LOCOMOTIVE

Pointers

MEJORAS EN EL SISTEMA DE SUJECION DE LAS CABEZAS DE CILINDRO

Fig.5 - Identificación de cangrejos de placa

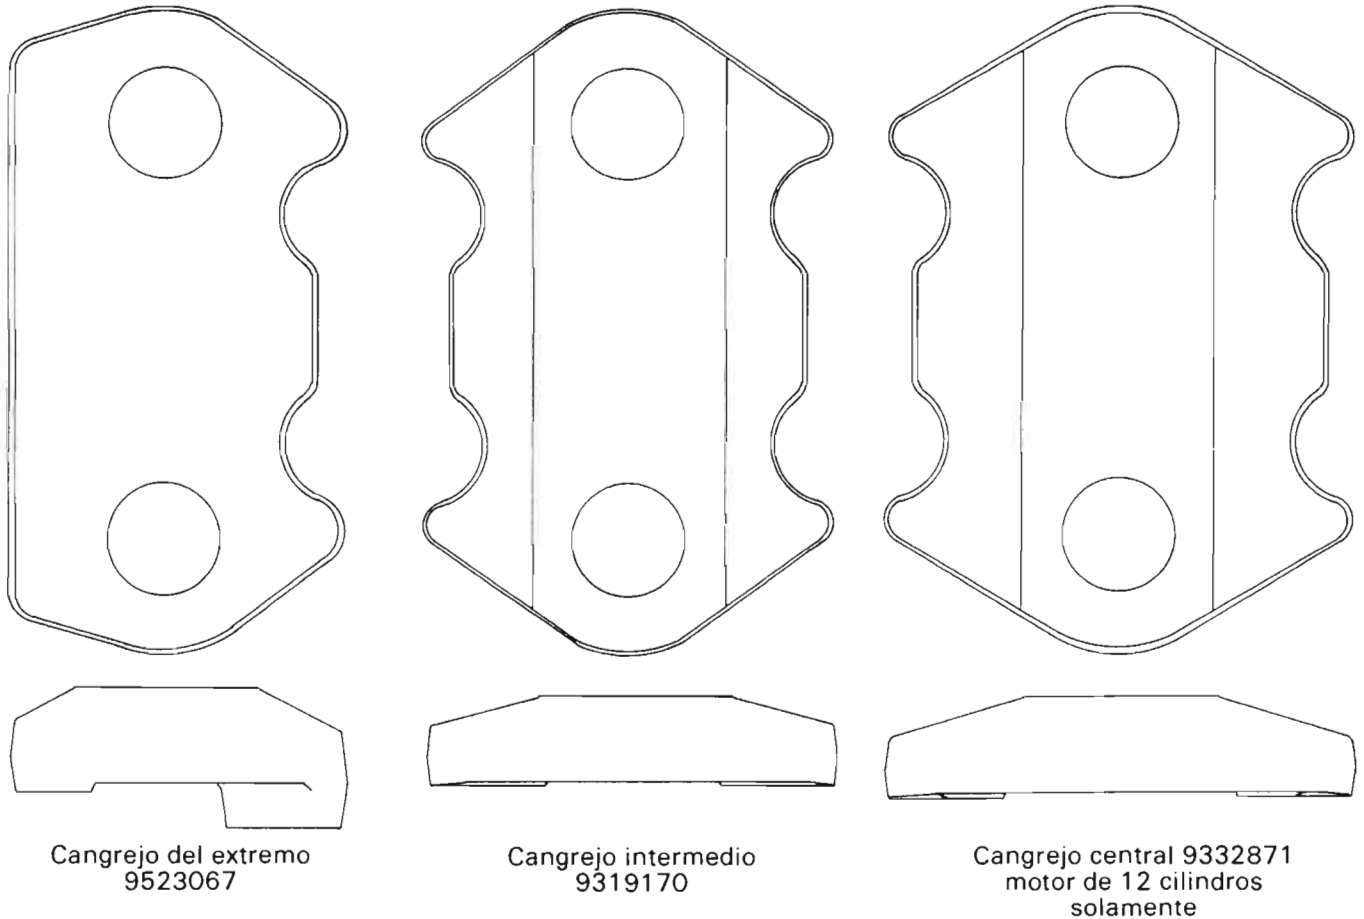
Los siguientes componentes están disponibles en forma de juego para aplicarse en motores turboalimentados con monoblock tipo "E".

- Un período de reapriete de tres años en vez del período de un año requerido por los cangrejos recortados.
- Apriete requerido de 2400 libras-pié en lugar de 1800 libras-pié soportado por los cangrejos recortados.
- La carga de sujeción se distribuye sobre una área más grande de la cabeza del cilindro lo cual incrementa la resistencia de la cabeza a las fracturas en el área del codo de descarga de agua.
- El cangrejo de placa se utiliza junto con los birlos de cuello rebajado en motores turboalimentados de las series "E" y "F".
- Se requiere un sólo cangrejo de placa por cada dos birlos.
- Los motores turboalimentados equipados con birlos de cuello rebajado y fabricados anteriormente a 1980 requieren el desbastado de 1/8" de material de la brida de montaje de la cabeza en el extremo de accesorios para el asiento adecuado del cangrejo de placa en ese extremo.

Nótese que el cangrejo de placa utiliza una rondana y una tuerca plana mientras que el cangrejo recortado no utiliza rondana y si una tuerca de asiento esférico.
